# Demande d'autorisation unique

## Projet éolien de Saulgond (16)

*Compléments apportés en vue de la recevabilité du dossier sur demande de la Préfecture de la Charente en date du 9 octobre 2017*

*Ferme éolienne de Saulgond SAS*  
**Réponses apportées au relevé d'insuffisances dressé par la Préfecture courant octobre 2017**

Figure 1 : Courbe de diversité cumulés

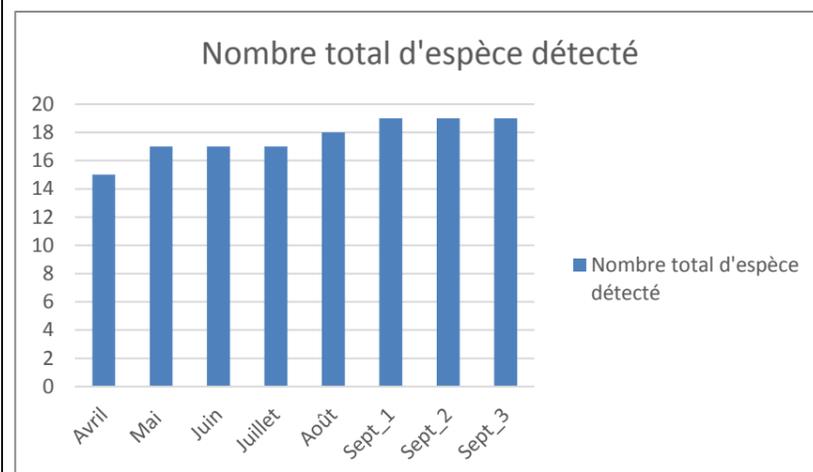
« Les inventaires avifaunes et chiroptères ne paraissent pas suffisants au vu des enjeux potentiels du site, liés à sa localisation en milieu bocager, pour une juste appréciation du type d'utilisation de la zone et du niveau d'effectifs des différentes espèces, base de l'évaluation des enjeux.

Notamment en ce qui concerne les espèces de l'avifaune nicheuse, pour celles dont l'observation est aléatoire, la mobilisation des données naturalistes locales est nécessaire (par exemple : l'absence de données sur les busards en période de reproduction est surprenante) » [Extrait Relevé des Insuffisances – Préfecture Charente – Page 1]

Nous rappelons que le plan d'échantillonnage a permis de caractériser l'utilisation des habitats par les chauves-souris locales et que celui-ci répond aux exigences des documents normatifs. Pour notre étude, la durée totale des enregistrements des écoutes passive s'élève à 320 heures et 27 heures pour les écoutes active réparties sur 14 points d'écoute.

Les inventaires sont jugés également satisfaisants au regard du nombre d'espèces identifiées, d'après l'indice de Colwell et Coddington (1994) en prenant en compte uniquement les relevés des points SM2 (cf. graphique).

Le résultat de la formule de Colwell et Coddington permet de mettre en lumière la diversité maximum attendue. D'après nos inventaires, la diversité maximum des chiroptères selon la formule est de 19 espèces, cette asymptote, vers lequel tant le peuplement, est atteint à partir du premier passage de septembre. Il apparaît donc que le travail réalisé offre une description robuste et très représentative du cortège d'espèce et de l'activité des chiroptères sur le site tout au long de la saison sans incidence sur les résultats très limitée des biais météo. L'échantillonnage est donc fiable et représentatif des espèces de chauve-souris de la ZIP. Celui-ci a permis de mettre en lumière l'utilisation des habitats de chaque espèce et d'adapter en conséquence les enjeux.

Figure 2 : Analyse des résidus du modèle linéaire mixte développé pour analyser la répartition de l'activité en fonction de la distance aux lisières et haies.

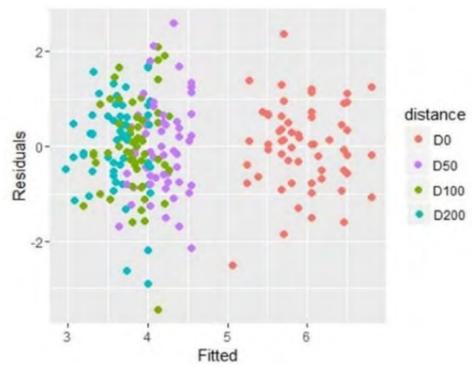
« Pour les chiroptères, alors même que toutes les éoliennes sont à moins de 100 m bout de pale de la canopée, le niveau d'impact par collision a été minimisé pour certaines éoliennes, en fonction de la « sensibilité de l'habitat », elle-même basée sur le niveau d'activité enregistré à proximité. Compte-tenu des limites de l'état initial, et des recommandations des structures expertes qui font référence sur le sujet (Eurobats ou la SFPEM), cette différenciation du niveau d'impact est insuffisamment justifiée pour les espèces sensibles à l'éolien. » [Extrait Relevé des Insuffisances – Préfecture Charente – Page 1]

Réponse(s) apportée(s)	
<p>M. Damien FLEURIAULT Bureau CALIDRIS Chargé de l'expertise relative à l'enjeu chiroptère</p> 	<p>Il est important de prendre en considération le fait que les préconisations d'Eurobats et de la SFPEM ne sont pas normatives. Les recommandations formulées dans ces ouvrages et ce malgré la qualité de leurs auteurs, ne s'appuient pas sur des études scientifiques, du moins si c'est le cas celle-ci ne sont pas citées.</p> <p>Cette problématique d'étude a été analysée dès 2009-2010 par Brinkman qui présenta à Reims (Colloque éolien et biodiversité) des premiers résultats montrant en Allemagne une répartition négativement liée à la distance aux lisières et haies sur la base d'écoute réparties en s'éloignant des haies et lisières tous les 100 m (l'activité ne décroissant plus significativement au-delà de 100 m des haies et lisières).</p> <p>En 2014, Kelm et al. (2014) publièrent un travail montrant que sur un pas de mesure de 50 m, le taux d'activité ne décroissait plus significativement au-delà de 50 m des haies et lisières. Ces résultats concordants souffraient néanmoins d'un échantillonnage limité.</p> <p>Afin de valider/invalidier la transposition de ces résultats, Calidris a engagé depuis 2014 la collecte de données au moyen d'enregistreurs automatiques de type SM2 placés tous les 50 m de façon orthogonale de lisières et de haies réparties de l'ouest au nord et à l'est de la France. Si les résultats de ce travail sont actuellement en cours de rédaction pour être présentés à une revue à comité de lecture, ils permettent déjà de dégager les conclusions suivantes (sur la base d'un nombre de données de 48 950 contacts répartis en 232 points d'écoutes et 58 nuits) :</p> <ul style="list-style-type: none"> <li>✎ Le niveau d'activité des chiroptères est intimement lié à la proximité immédiate des haies et lisières,</li> <li>✎ Le minimum d'activité est atteint à 50 m des lisières et haies (ce qui signifie qu'il n'y a plus de variation significative de l'activité au-delà de cette distance qui constitue le minimum statistique d'activité,</li> <li>✎ L'analyse des résidus du modèle réalisé montre que les données se comportent comme deux jeux indépendants avec d'une part « les données de la lisière » d'autre part « le reste des données ».</li> </ul>

La raison expliquant cette répartition extrêmement marquée de l'activité semble être due au fait que d'une part les lisières sont connues pour jouer un rôle de corridor qui structure les déplacements des chiroptères et qu'en outre c'est là que se trouvent les disponibilités alimentaires utiles aux chiroptères. Cette dernière conclusion est consolidée par les travaux d'Iwata et al. (2003) qui montrent la très forte liaison entre la biomasse d'insectes et la proximité aux lisières.

La taille de l'échantillon avec la très forte segmentation des données donne ainsi une très grande robustesse statistique (réplication du résultat avec une fiabilité très forte) qui permet ainsi de transposer ces observations comme un élément fondamental de la manière dont les chiroptères occupent l'espace. On notera par ailleurs que les résultats présentés montrent une convergence totale avec les travaux précédemment réalisés (Brinkman, 2010 ; Kelm et al., 2014).

Plan des travaux, tracé de détail des canalisations électriques et emplacement des autres ouvrages publics (échelle entre 1/5000 et 1/2000)

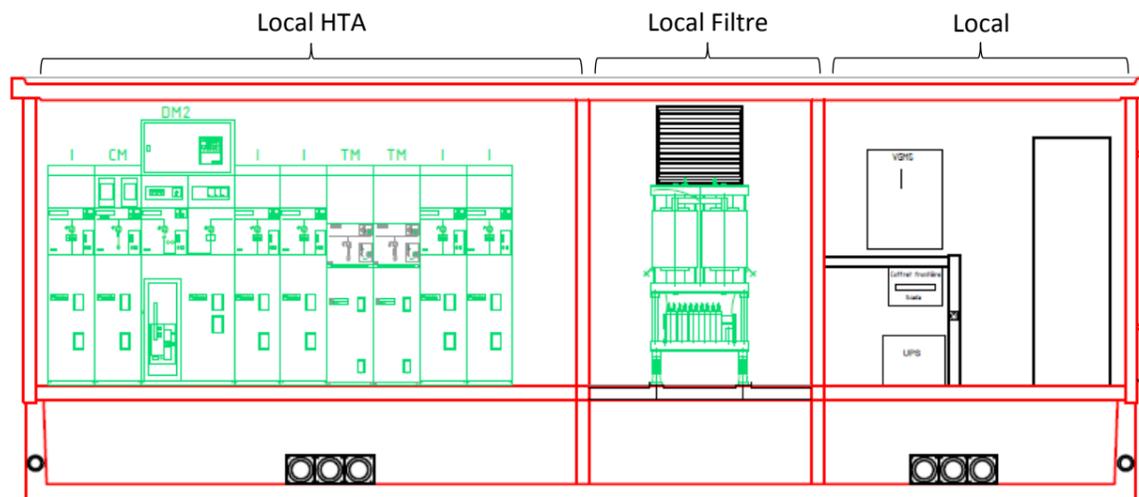
- Tension max dans le poste de livraison et de raccordement, transformateurs, protections, appareils de manœuvre, puissance maximale injectée,
- Plan d'implantation, situation et emprise des générateurs électriques et tracé de l'ouvrage électrique projeté,

- Plan des travaux, tracé de détail des canalisations électriques et emplacement des autres ouvrages publics (échelle entre 1/5000 et 1/2000) ;
- Schéma unifilaire de l'ouvrage projeté avec mention des cellules de raccordement des générateurs et du poste de livraison avec leurs appareils et leurs équipements. Identification des éléments représentés par des pictogrammes dans la légende du document graphique ;
